Hur skall problemet åtgärdas?

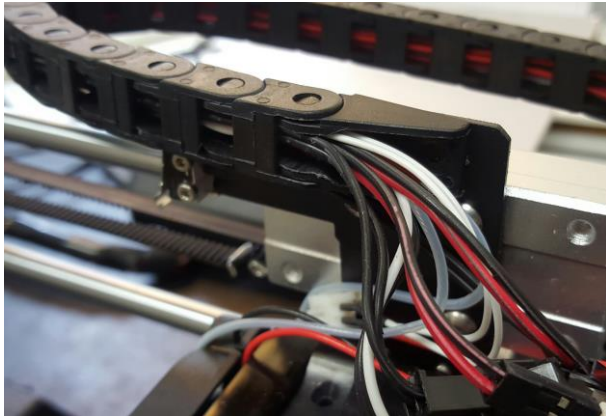
Alla i3 från Wanhao har en crimpkontakt som är övergången mellan den rostfria biten och kopparkabeln. Denna ligger i nuvarande version inne i kabelkedjan. När kedjar rör sig så kan denna bit utsättas för onödigt slitage och i värsta fall orsaka upphettningsproblem eller kortslutning. Målet är alltså att flytta denna kontakt så att den ligger utanför kabelkedjan.

Att flytta denna kontakt så att den ligger utanför kabelkedjan. Detta gör att oavsett hur mycket kabelkedjan rör sig så kommer detta inte innebära slitage på crimpen.

1. Vrid försiktigt på kabelkedjan för att lossa den.

2. För in ca 2 cm extra kabel i kedjan så att crimpen slutar utanför kedjan i den delen som ligger närmast skrivarhuvudet.
